Опечатки в главе СНиП II-30-76

Рис. 1. Номограмма для определения гидравлического уклона канализационных трубопроводов

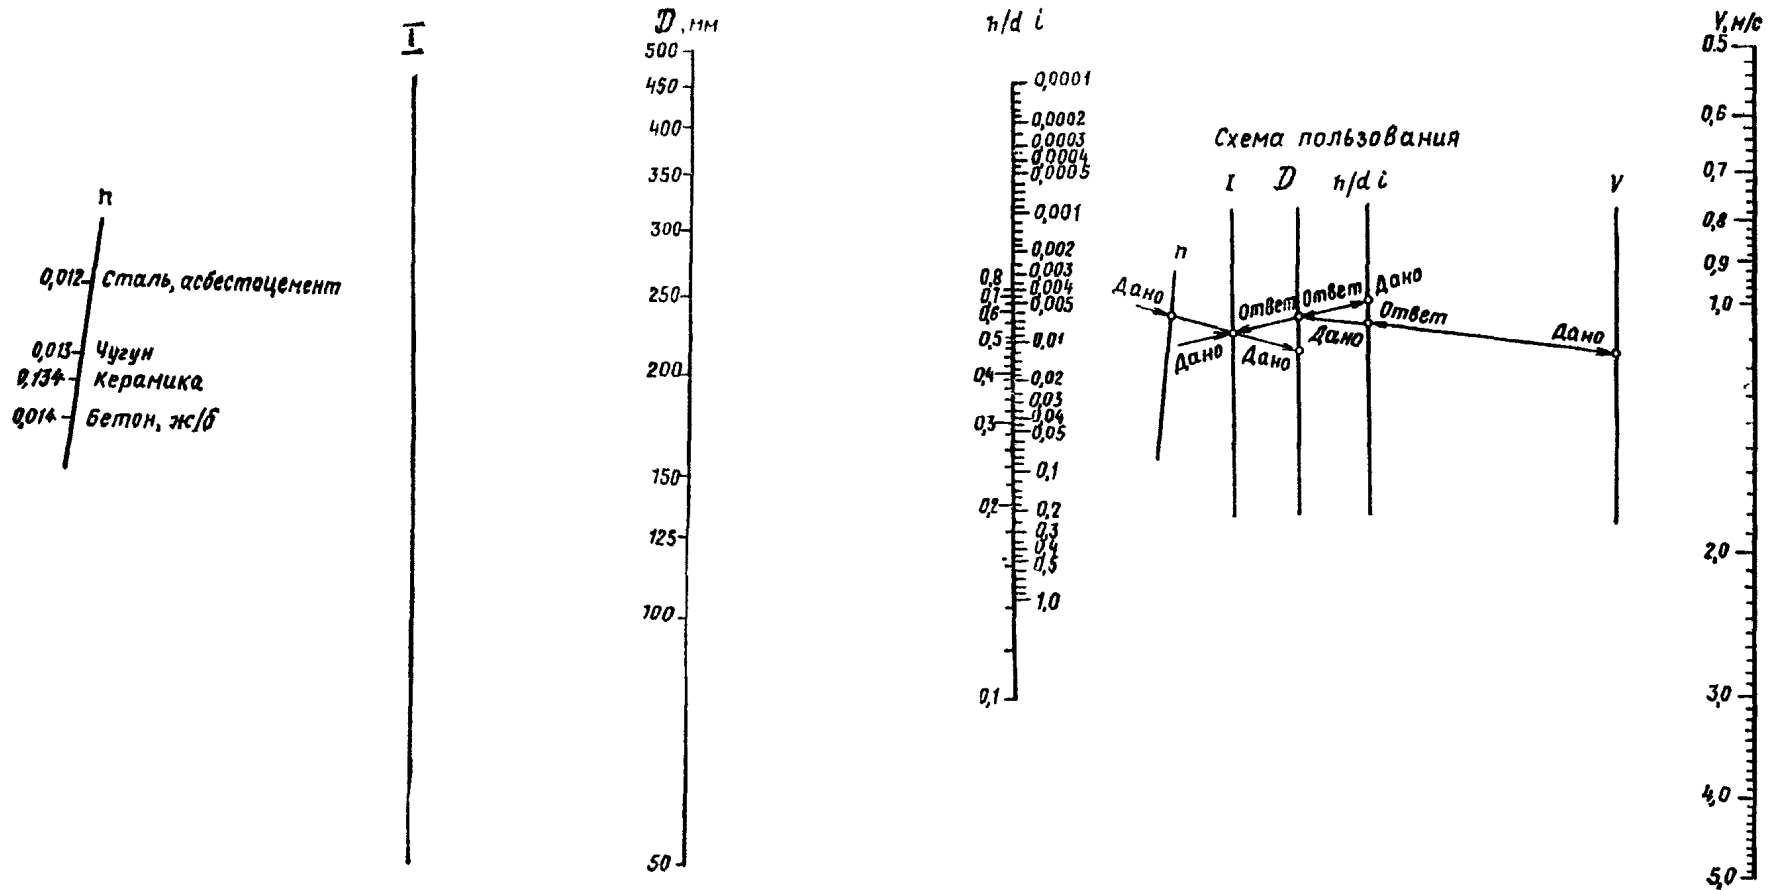
Отдел технического нормирования и стандартизации Госстроя СССР сообщает, что номограммы, приведенные на рис 1 и 2, стр 34, 35 главы СНиП II-30 76 даны в неправильном масштабе. Для гидравлического расчета внутренних канализационных трубопроводов следует пользоваться приведенными ниже номограммами.
